Alegaciones que realiza D. Ángel Lobo Rodrigo, con DNI 43.782.578-Q, en calidad de Presidente de la Federación Canaria de Surf, con CIF G-35374818 y Vice-Presidente de la Federación Española de Surf, y con dirección electrónica a efecto de notificaciones en fecansurf@gmail.com en relación con el proyecto denominado “Redacción del estudio de impacto ambiental del proyecto refundido de recarga de arena y de ejecución de aliviaderos, y de la red de drenaje en la zona de la playa de Martiáñez. t.m. Puerto de la Cruz (isla de Tenerife)”.

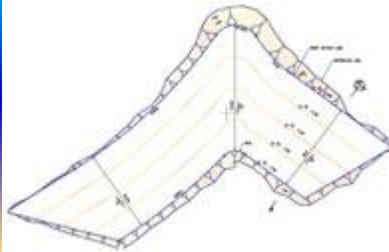
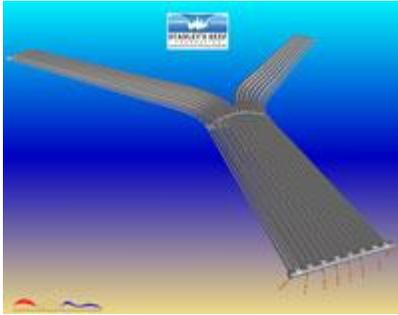
Alternativa que podemos denominar “*restitutio in natura*” o de reposición del lugar al estado anterior a la transformación sufrida. Ya hemos tenido la oportunidad de subrayar la transformación que ha sufrido el lugar y que no han terminado de ayudar a que mejore esta zona del litoral. Pues bien, tal y como se desprende de las fotografías antiguas y anteriores a cualquier actuación en la zona de Martíáñez y que ofrecemos a continuación, la zona albergaba la típica estacional que arenaba gracias al flujo natural. Como alternativa planteamos la demolición de parte del dique actual de la izquierda de la playa y que se restituya el flujo natural de la arena a lo largo del litoral. En la parte seca de la playa también se podría, como se hizo en su momento en la playa de La Enramada, en Adeje, machacar el callao hasta convertirlo en una arena gruesa.

Una segunda alternativa no contemplada y que podría solucionar tanto la necesidad de movimiento de agua por efecto del oleaje en el interior de la playa para asegurar la calidad de las aguas como evitar la erosión, es la localización de un arrecife artificial sumergido. Esta infraestructura no solamente no tiene efectos visuales negativos, pues no se ve en ningún punto de marea, sino que compensaría la desaparición de la ola del Martíáñez siempre que se realice con los cálculos necesarios para que provoque una ola surfeable. Se trata de una actuación novedosa pero que ya tiene precedentes en distintas partes del mundo, tal y como se muestra en la ilustración inferior.

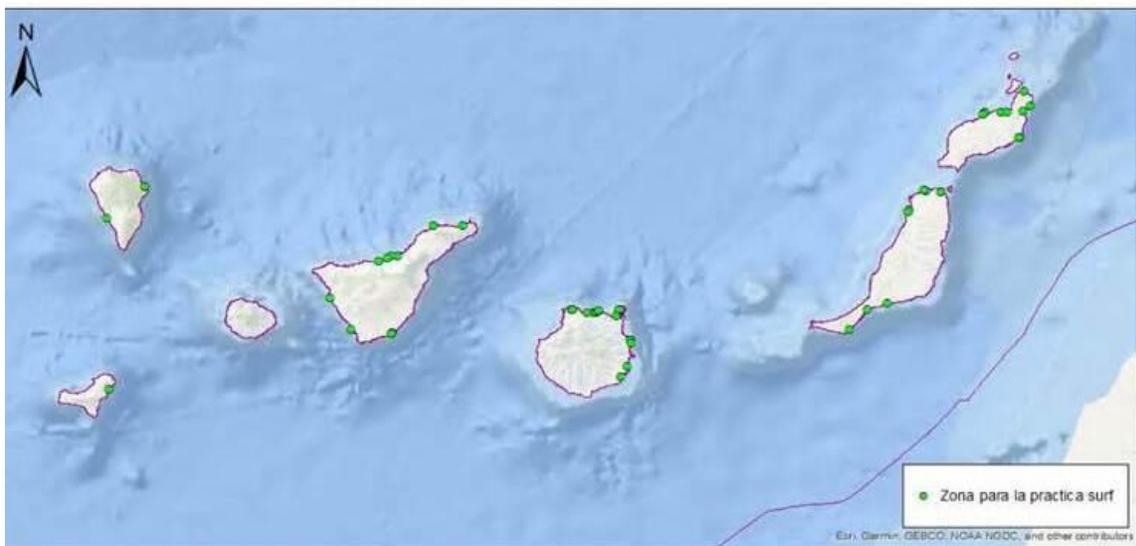
*c) Áreas de actividad: espacios no estrictamente deportivos, como son las infraestructuras o los espacios naturales, incluidos los marítimos, sobre los que se desarrollan actividades deportivas porque se hayan adaptado o se utilizan habitualmente para el desarrollo de las mismas. Son áreas de actividad, entre otras, **las bahías**, los senderos, **las playas** y el espacio aéreo”.*
